atmoshaus @ Untergeschoss

Objekt: Neubau 3 MFH mit Einstellhalle
Luxemburgstrasse 8, 10, 12
6215 Beromünster
PLNr.: 2012-019-208-A
Datum: 17.06.2013
Gez.: ai/ay
PLGr.: 148/60
Rev.: 21.10.2013 ns

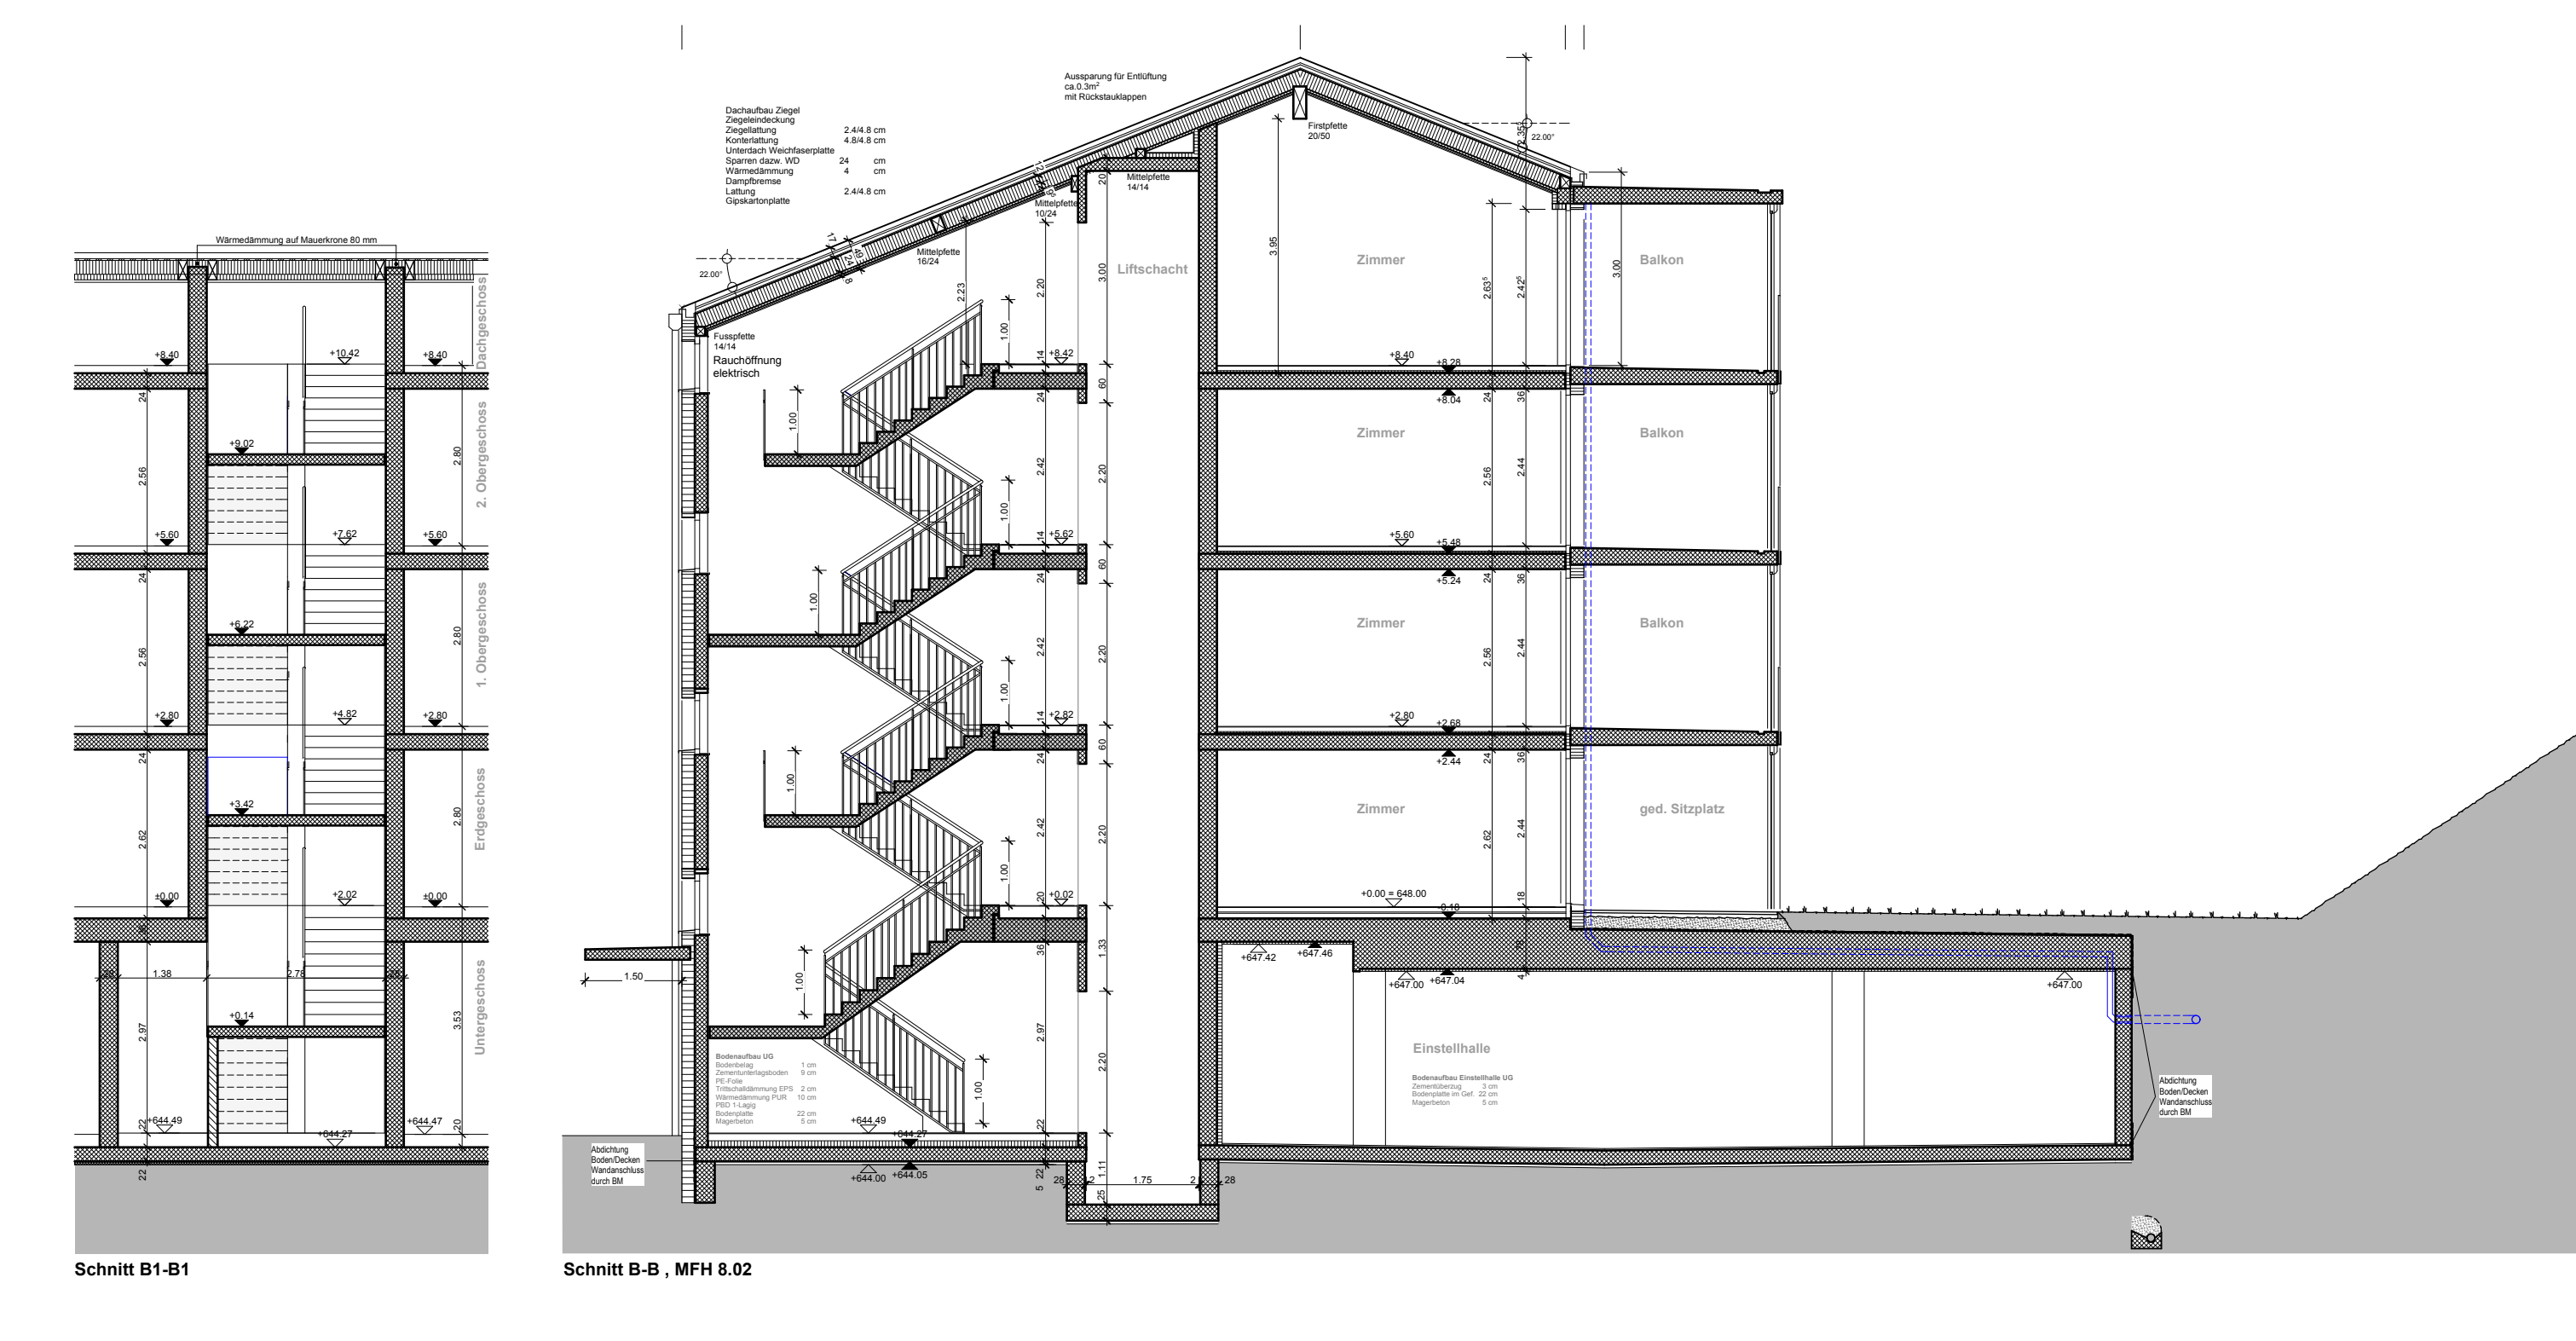
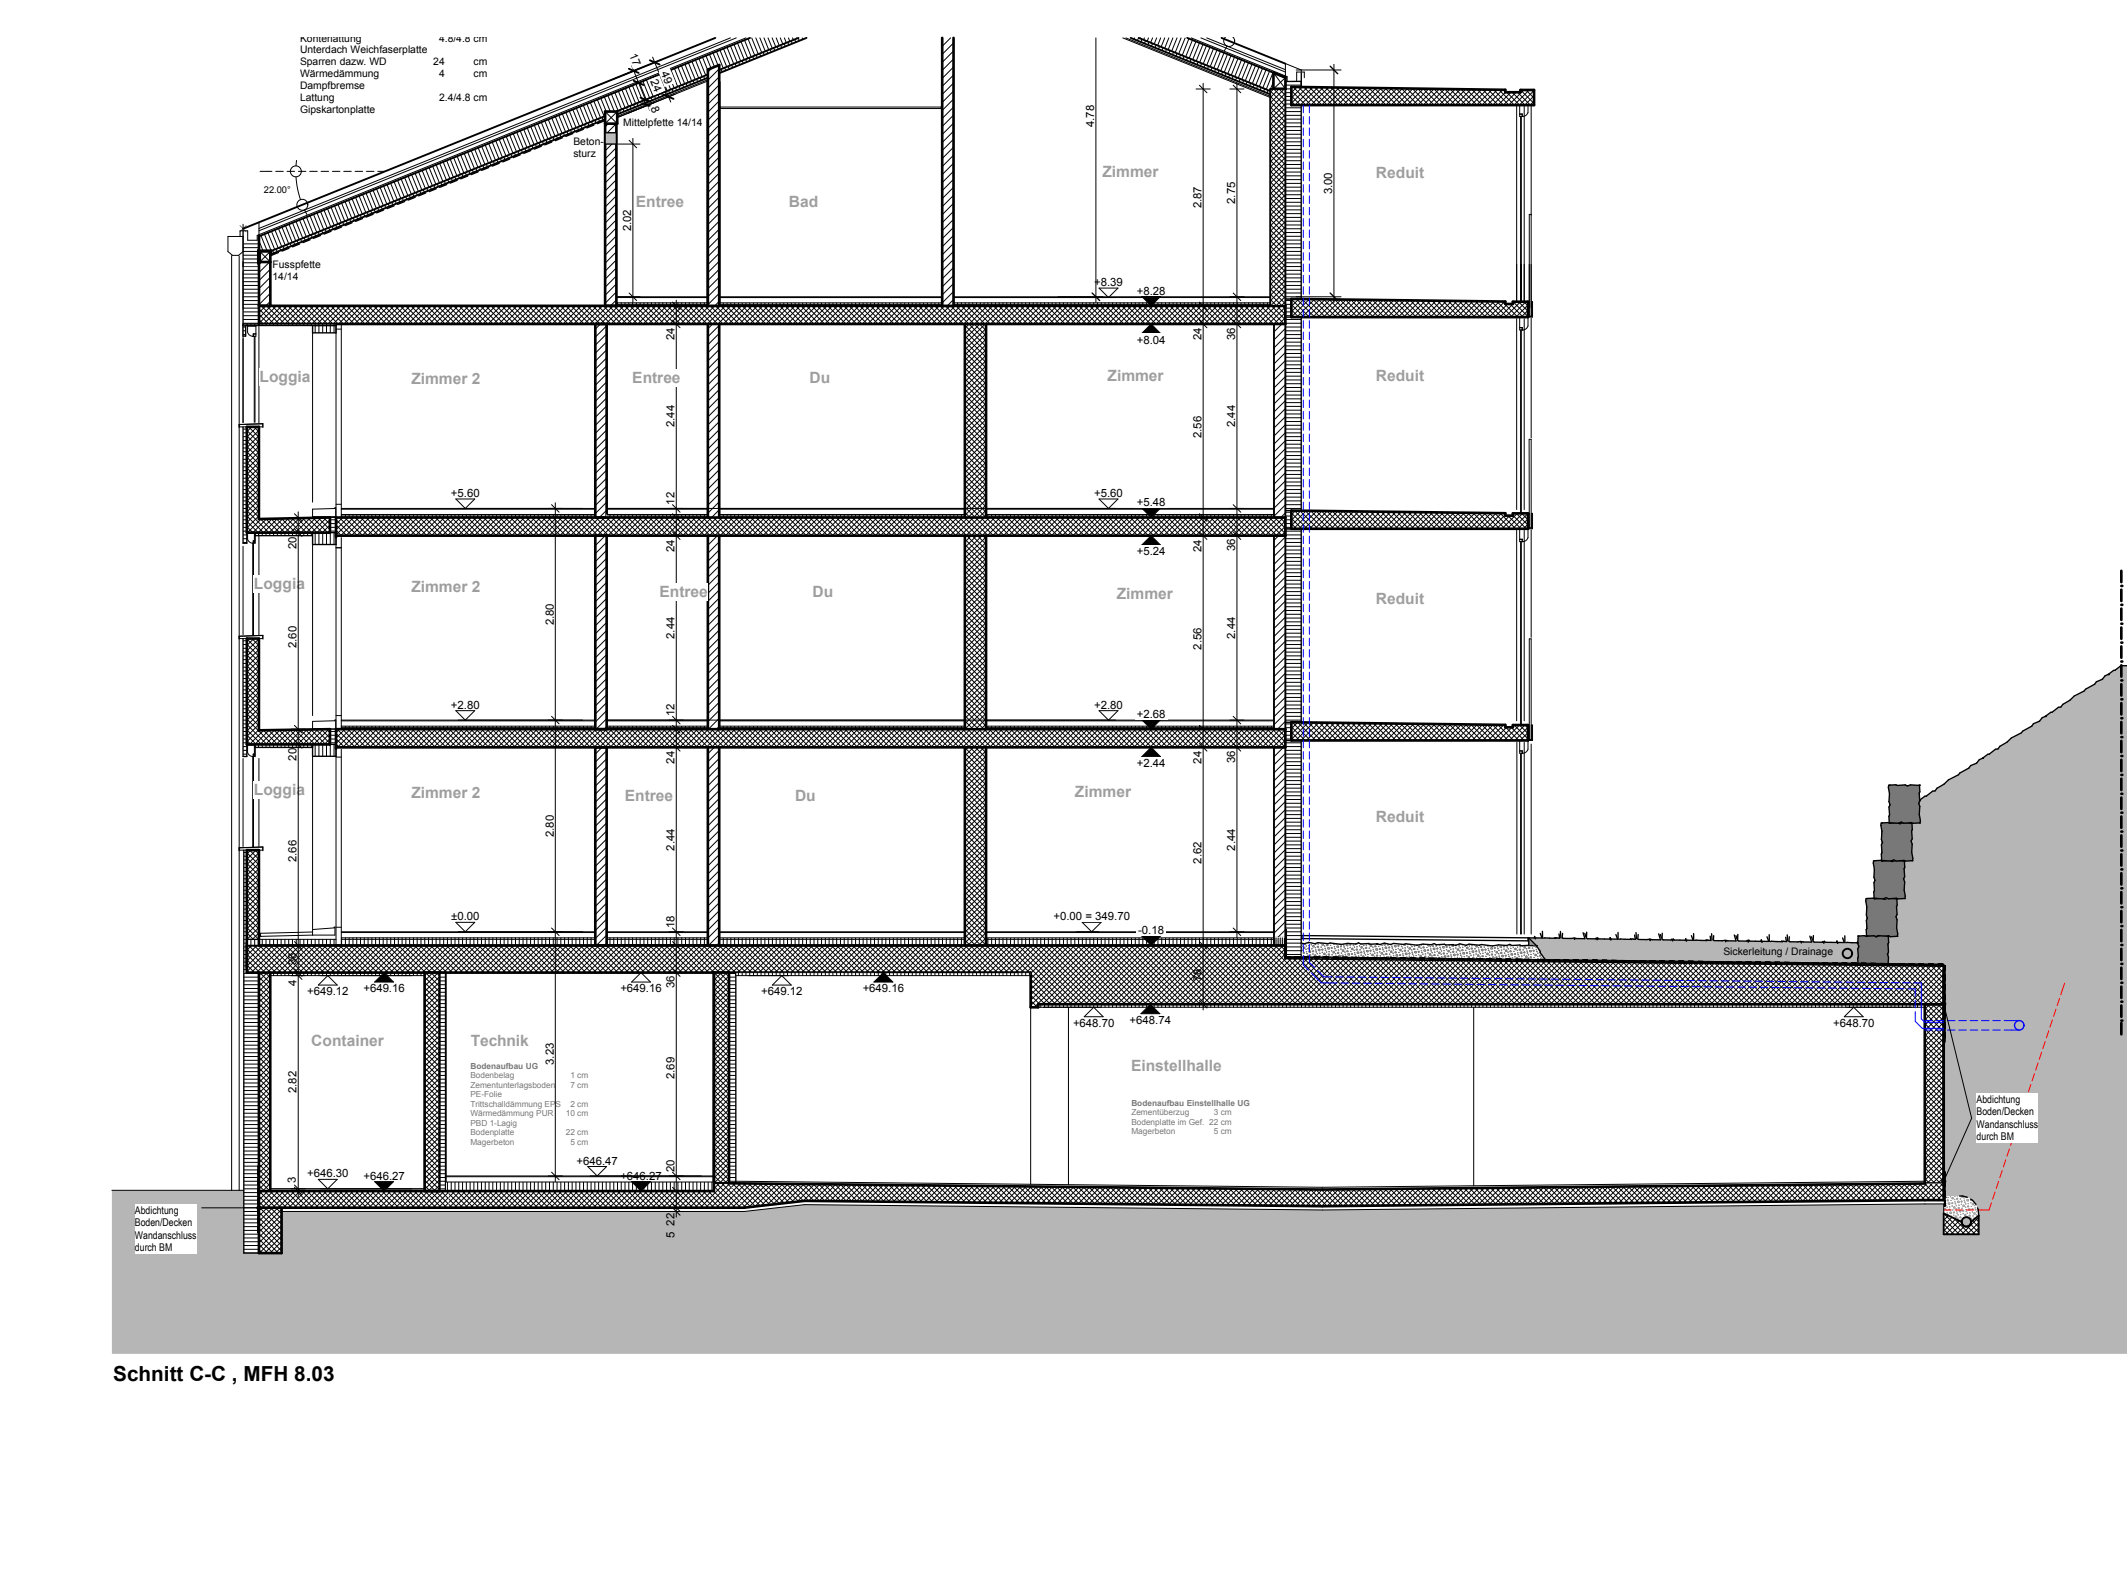
Rev.	Datum	Gez.	Änderungen
13.08.2013	ay		Bei den Türen im Treppenhaus statt Blockrahmen neu Zargen
16.09.2013	ns		Bodenplatte neu 22 cm (alt 25 cm)
25.09.2013	ay		Feuerlöscher Standort geändert
21.10.2013	ns		Jackdorn unter Bo.Pt. fällt weg, Wärmedämmung im UG
